LIGNE BLEUE DU MÉTRO DE MONTRÉAL

PROJET DE PROLONGEMENT

**Rapport du groupe d'experts
déposé auprès du ministre des Transports
et de la ministre déléguée aux Transports
et responsable de la Métropole et de la région de Montréal**

6 juillet 2021

Tracé et localisation des infrastructures de la station terminale Projet de référence

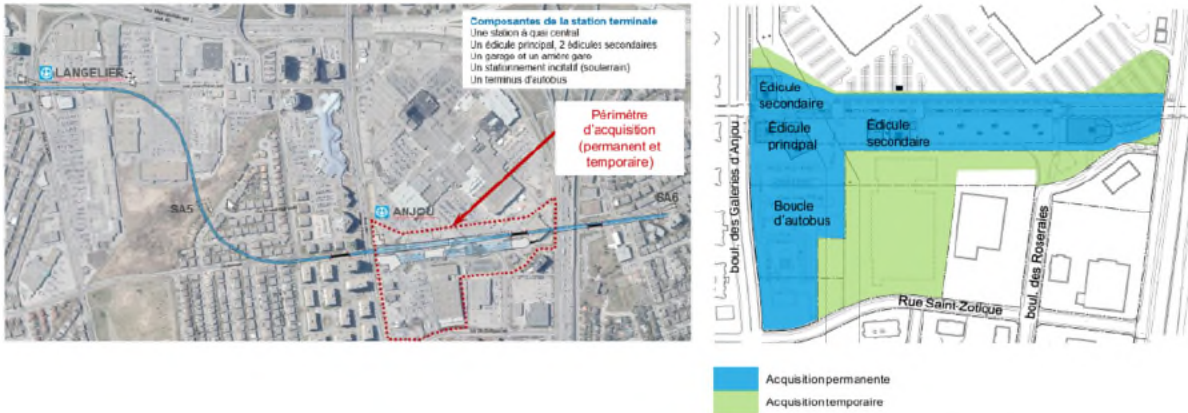
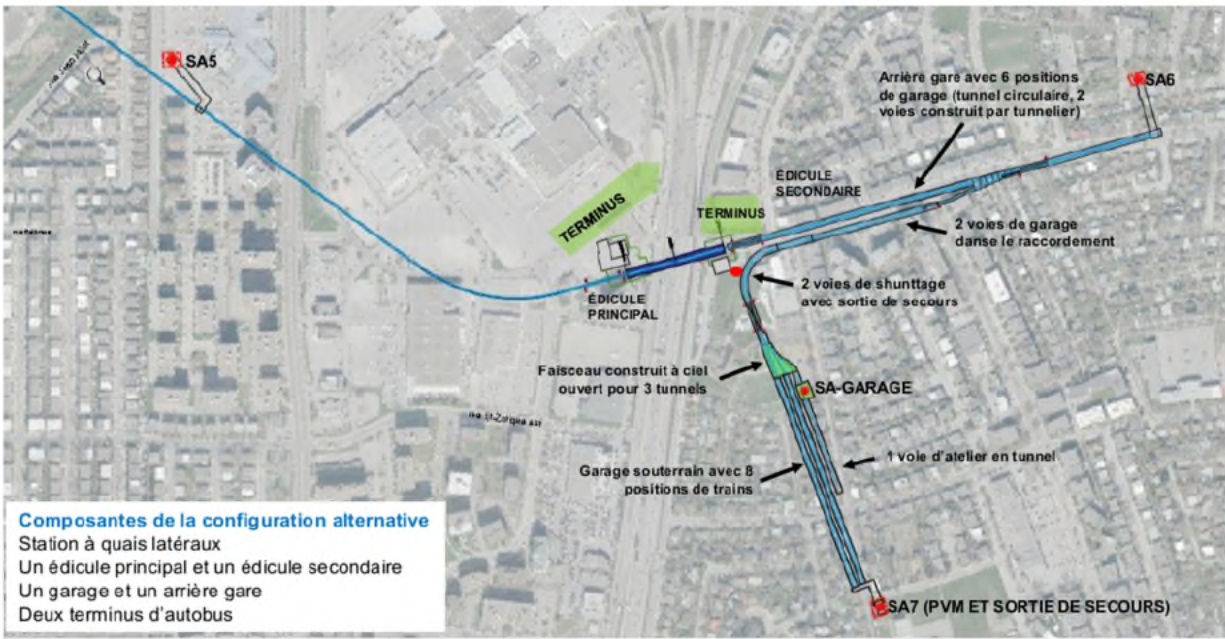
Le projet de référence prévoyait une localisation de cette station, avec son édicule principal et ses deux édicules secondaires, entièrement à l'ouest de l'autoroute 25, sur des terrains appartenant principalement à Ivanhoé Cambridge (Galeries d'Anjou). En souterrain, la station terminale doit inclure une arrière-gare et un garage pour stationner les trains. Un stationnement incitatif de 1200 places, lui aussi souterrain, était également prévu, de même qu'un terminus d'autobus en surface. En outre, le projet prévoyait pour cette station un quai central, une configuration qui suppose une excavation à ciel ouvert.

Le groupe d'experts propose :

- De retirer le stationnement incitatif du projet et de déplacer l'ensemble des infrastructures, ce qui entraîne des économies importantes liées aux expropriations (traitées dans le chantier 2), à la construction (traitées dans le chantier 1) et aux contingences et risques (traitées dans le chantier 3).

- D'abandonner la configuration à quai central en faveur d'une station à *quais latéraux*, qui serait située un peu plus à l'est de la position initialement prévue. *Ce compromis entraîne cependant des contraintes à long terme quant à une éventuelle augmentation de la capacité de la ligne*, et suppose l'ajout d'un train à cause des manœuvres additionnelles occasionnées par une station terminale à quais latéraux.

- De positionner la station directement sous l'autoroute 25, avec un édicule de part et d'autre de l'autoroute. Un premier édicule du côté ouest de celle-ci et un autre du côté est. Cette proposition comporte des avantages importants pour la population vivant à l'est de l'autoroute 25. En fait, avec ce changement, le projet élimine la barrière constituée par l'autoroute 25 et permet de créer un nouveau lien de transport actif entre deux secteurs importants de l'arrondissement Anjou, à savoir un tunnel piétonnier (120 m).

Cette approche permet ainsi de maximiser l'utilisation de terrains publics à l'est de l'autoroute et de limiter l'ampleur des zones d'excavation à ciel ouvert en maximisant l'usage du tunnelier pour construire l'arrière-gare et en permettant la construction du garage en souterrain à l'aide [REDACTED]. Elle suppose cependant un tunnel plus long de 310 m pour le métro, le déplacement d'une structure auxiliaire (SA5) sur un terrain privé à exproprier et la construction d'une nouvelle structure auxiliaire (SA7).

Cette approche suppose également la conception d'un lien piétonnier convivial en surface, sur une distance de 500 m entre le boulevard des Galeries d'Anjou et l'édicule ouest, afin de préserver l'attractivité de la station, dont l'édicule serait alors situé aux abords de l'autoroute 25. La question des terminus de bus est traitée à la section 1.3.2.4.
